リコール届出一覧表

リコール届出日：令和3年 7月29日

リコール届出番号	外-3260	リコール開始日	令和3年7月30日
届出者の氏名又は名称	ジャガー・ランドローバー・ジャパン 株式会社 代表取締役 ハンソン・マグナス・ユタカ		製作国：英国 製作者名： ジャガー・ランドロー バー・リミテッド 問い合わせ先： ランドローバーお客様相談室 0120-922-992
不具合の部位（部品名）	燃料装置（燃料リターンパイプ）		
基準不適合状態にあると認める構造、装置又は性能の状況及びその原因	燃料装置において、燃料のリターンパイプの製造が不適切なため、リターンパイプの強度が不足しているものがある。そのため、そのままの状態で使用を続けると、圧力脈動によるパイプへの振動により、リターンパイプに亀裂が生じ燃料が漏れるおそれがある。		
改善措置の内容	全車両、燃料のリターンパイプを点検し、該当するものは対策品に交換する。

改善箇所説明図

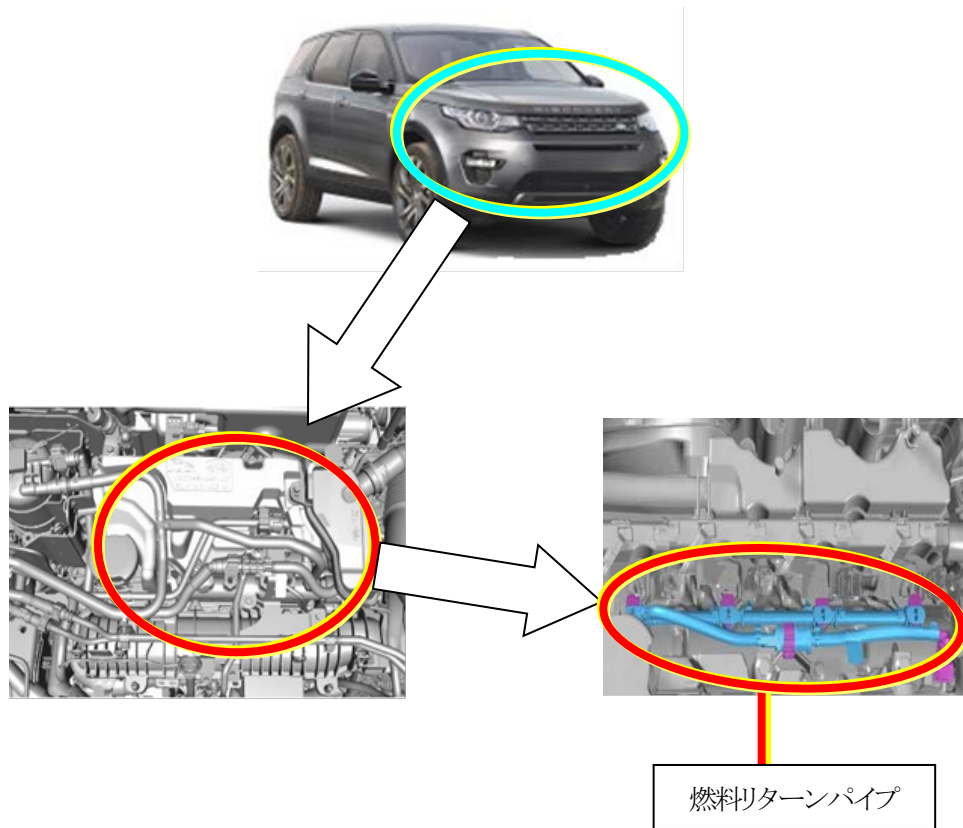
基準不適合発生箇所

燃料装置において、燃料のリターンパイプの製造が不適切なため、リターンパイプの強度が不足しているものがある。そのため、そのままの状態で使用を続けると、圧力脈動によるパイプへの振動により、リターンパイプに亀裂が生じ燃料が漏れるおそれがある。

改善の内容

全車両、燃料のリターンパイプを点検し、該当するものは対策品に交換する。
識別：助手席ドアチェックアームのボディ側取付けボルトに白ペイントを塗布する。
